Parecer da Comissão de Avaliação

Operação do Loteamento Urbano – Tapada do Tejo

Processo de Avaliação de Impacte Ambiental nº 1608/2022

PARECER DA COMISSÃO DE AVALIAÇÃO

Figura 1 - Implantação da área do projeto sobre Carta Militar nº 431, à Escala 1/25 000 (Fonte: Arcgis)

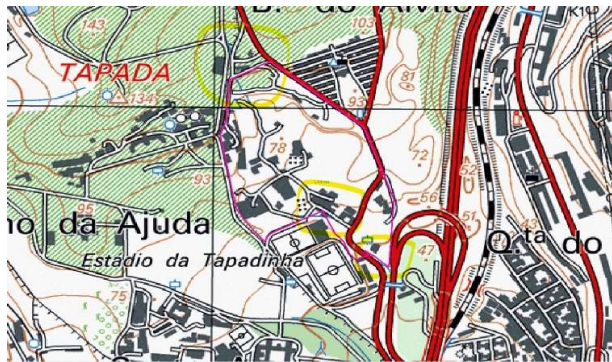
Da observação do extrato da Carta Militar à Escala 1/25 000 é possível visualizar a presença de troços de uma linha de água na área do projeto conforme assinalado com círculos de cor amarela na Figura 1.

Face à presença de uma linha de água na área intervencionada (conforme peça desenhada apresentada no Anexo 7 – Rede Hidrográfica, do Aditamento), sujeita a servidão do domínio hídrico, deverá ser garantida a não ocupação de uma faixa de 5 metros em cada margem, medida a partir da crista superior dos taludes marginais do curso de água, sendo a ocupação dos 5 aos 10m sujeita à obtenção de TURH. Assim, deverá ser apresentada alteração à implantação do loteamento proposta no EIA, ou seja, reformulação do *layout* do projeto ou alteração do traçado da linha de água, mantendo-se a mesma a céu aberto. A solução a apresentar deve ainda assegurar o encaminhamento das águas pluviais até ao meio hídrico. Salienta-se que todas as intervenções que se localizarem na faixa de servidão administrativa do Domínio Hídrico, carecem da obtenção de TURH – Título de Utilização dos Recursos Hídricos, a solicitar à APA/ARHTO, através da plataforma online: <https://siliamb.apambiente.pt> (SILiAmb – Sistema Integrado de Licenciamento do Ambiente) no separador do “LUA – Licenciamento Único Ambiental.

Figura 2 - Rede Hidrográfica (Fonte: Anexo 7 – Rede Hidrográfica do Aditamento)

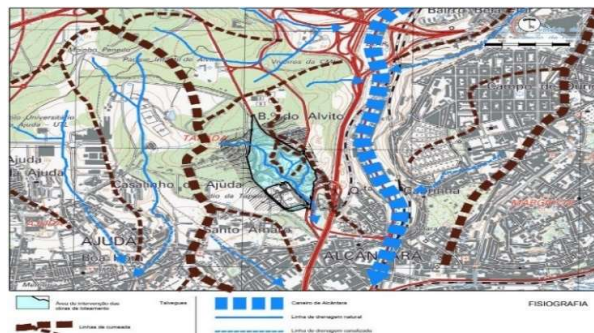
Sobre esta linha de água, o proponente identificou-a como uma linha de drenagem natural conforme peça desenhada apresentada no Anexo 7 – Rede Hidrográfica do Aditamento (Figura 2).

Figura 5 – Análise da suscetibilidade atual e futura a cheias e Inundações no Município de Lisboa segundo PMAAC-AML, 2019 (Fonte: Figura 5.5.4 RS maio 2023)

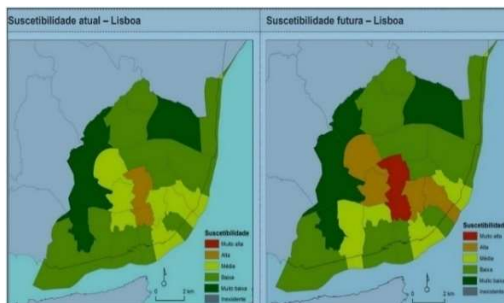
Contudo, da análise das figuras apresentadas no EIA (Figura 5), no caso da Suscetibilidade futura, constata-se que a área do projeto, localizada na freguesia de Alcântara, passa a ficar integrada numa zona de média suscetibilidade a cheias e inundações (cor amarela), verificando-se, assim, agravamento face à situação atual.

Assim, deve ser apresentada em fase de RECAPE, a revisão do EHH apresentado no EIA, considerando o sistema de drenagem pluvial proposto, incluindo a solução de retenção/laminagem de caudais dimensionada para o período de retorno de 100 anos, de modo a obter resultados mais próximos da realidade na situação futura, após a implantação. O EHH deve comprovar a não inundabilidade da área intervencionada e o não agravamento da inundabilidade da área a jusante do projeto face à situação de referência.

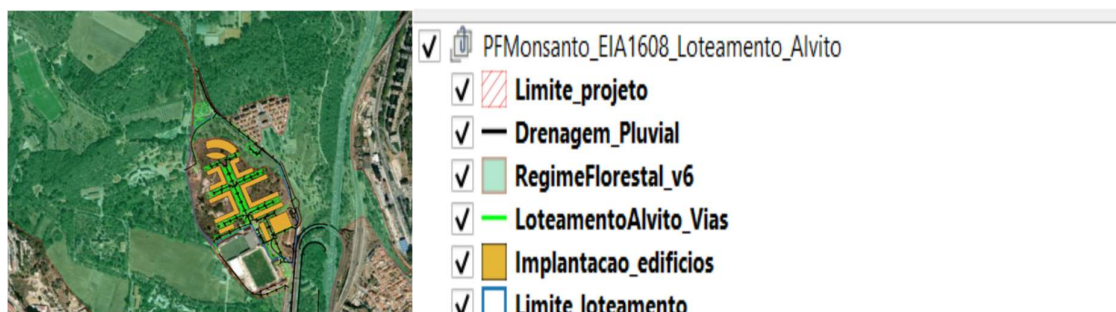
Da análise à planta de condicionantes do Plano de Pormenor da Pedreira do Alvito, verifica-se que a delimitação do Regime Florestal não está de acordo com a Base de Dados Geográfica (BDG) do ICNF, nem com os limites constantes no PGF do Perímetro Florestal de Monsanto.

De acordo com a cartografia do projeto apresentada em formato *shapefile*, com a informação que consta na BDG do ICNF e com os limites do PGF aprovado para o Perímetro Florestal de Monsanto (parcela 19.03- jardim com função de recreio e valorização da paisagem), verifica-se que há sobreposição de parte do projeto com áreas submetidas ao Regime Florestal Total. Pese embora o limite de cadastro apresentado aponte para que se trate de uma área privada/particular pertencente ao requerente, este limite terá que ser devidamente aferido/esclarecido.

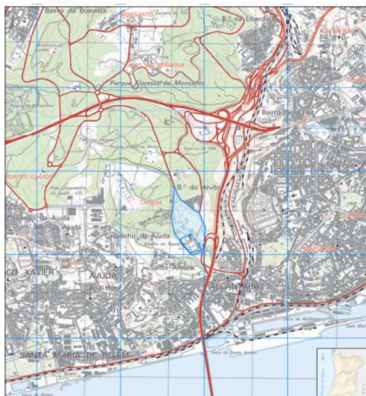
Na sequência da análise dos elementos enviados, verifica-se que a localização do Loteamento Tapada do Tejo do Plano de Pormenor da Pedreira do Alvito (PPPA) está a uma distância significativa da Concessão Brisa (figura infra), pelo que, não se afiguram existir aspetos relevantes a mencionar, inclusivamente no que concerne a condicionantes ao projeto em apreço que pudessem decorrer da presença da Autoestrada A5.

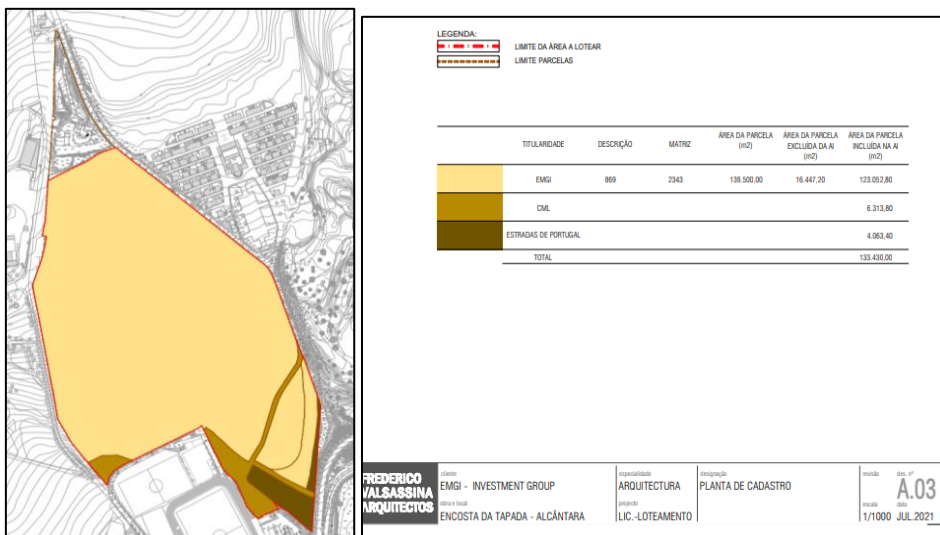
- A área de Intervenção da Operação de Loteamento está abrangida pelo Plano Diretor Municipal de Lisboa (PDM Lisboa), publicado pelo Aviso n.º 11622/2012 de 30 de Agosto, e também pelo Plano de Pormenor da Pedreira do Alvito, publicado pelo Aviso n.º 1600/2016 de 10 de fevereiro.
- De acordo com o documento “*Memória descritiva_loteamento*”, para além da parcela de domínio privado do requerente, a área a lotear integra também parcelas de domínio municipal (0,632 ha) e de domínio das Estradas de Portugal. (Relativamente à área de domínio municipal é referido que há uma permuta pendente de formalização com a CM de Lisboa.

- Da análise à planta de condicionantes do Plano de Pormenor da Pedreira do Alvito, verifica-se que a delimitação do Regime Florestal não está de acordo com a Base de Dados Geográfica (BDG) do ICNF, nem com os limites constantes no PGF do Perímetro Florestal de Monsanto.
- De acordo com a cartografia do projeto apresentada em formato *shapefile*, com a informação que consta na BDG do ICNF e com os limites do PGF aprovado para o Perímetro Florestal de Monsanto (parcela 19.03- jardim com função de recreio e valorização da paisagem), verifica-se que há sobreposição de parte do projeto com áreas submetidas ao Regime Florestal Total. Pese embora o limite de cadastro apresentado aponte para que se trate de uma área privada/particular pertencente ao requerente, este limite terá que ser devidamente aferido/esclarecido.
